機器システム部材 セールス & テクニカルニュース

No.23-002
2023年7月発行

表 題	防雪フード取付作業性向上に伴う仕様変更のお知らせ
適用機種	防雪フード

図 1. 組立用ネジ変更

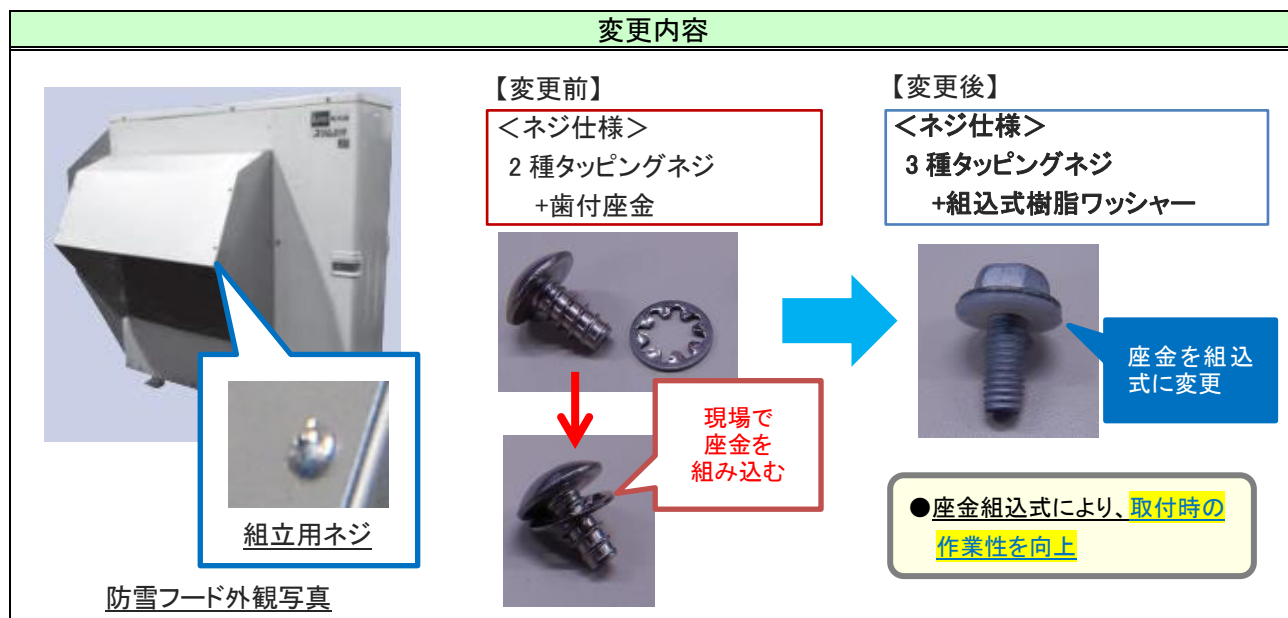
(1)組立用ネジ変更

- ・座金組込式のネジに変更することで、従来取付作業時に座金をネジに手組する作業を削減。
ネジ締め作業時の座金落下防止により、取付作業性を向上。

図 2. トップフード引掛け用切欠き追加

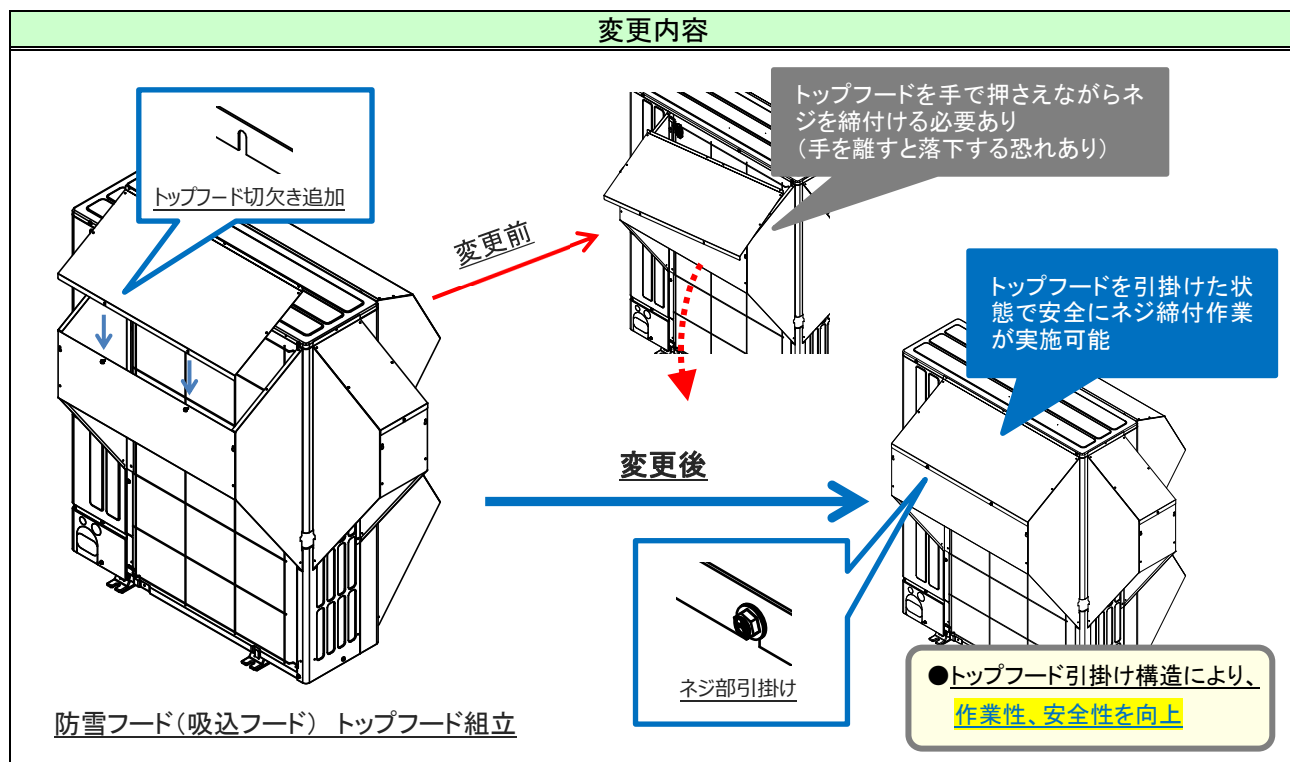
(2)トップフード引掛け用切欠き追加による形状変更

- ・トップフード(天板)取付時に、ネジ引掛け用の切欠きを追加。仮固定状態で容易にネジ締めが可能となり、取付作業性および安全性を向上。

対象機種…スリムエアコン用/ルームエアコン用防雪フード 吸込フード
